Onderwerp: Toelichting bij de belangrijkste commentaren bij de voorstellen voor een
aangepast Federaal Technisch Reglement
Datum: 16 april 2018
Contact: Steven Harlem
Telefoon: 0032 2 500 85 89
Mail: steven.harlem@febeg.be

Elia organiseert een consultatie over haar voorstellen voor een aangepast Federaal Technisch Reglement (FTR). De consultatie loopt van 15 maart 2018 tot en met 16 april 2018.

Figure 9-6: Reactive current injection

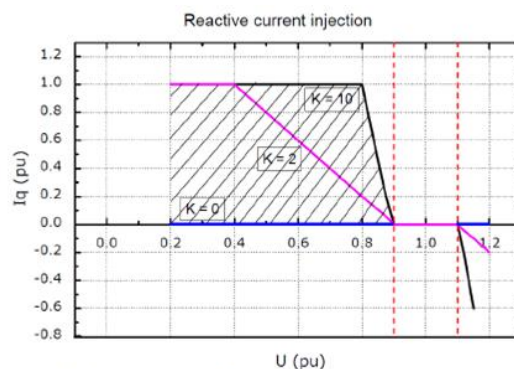
- Artikel 96, §3: Wat betreft de injectie van stroom bij een overspanning bij PPM's, vermeldt de **documentatie van Vestas V1.26 enkel spanningsdips, geen spanningsstijgingen.** VESTAS V1.26: '9.6.1 Symmetrical Reactive Current Contribution. During symmetrical voltage dips, the wind farm will inject reactive current to support the grid voltage. The reactive current injected is a function of the measured grid voltage.'
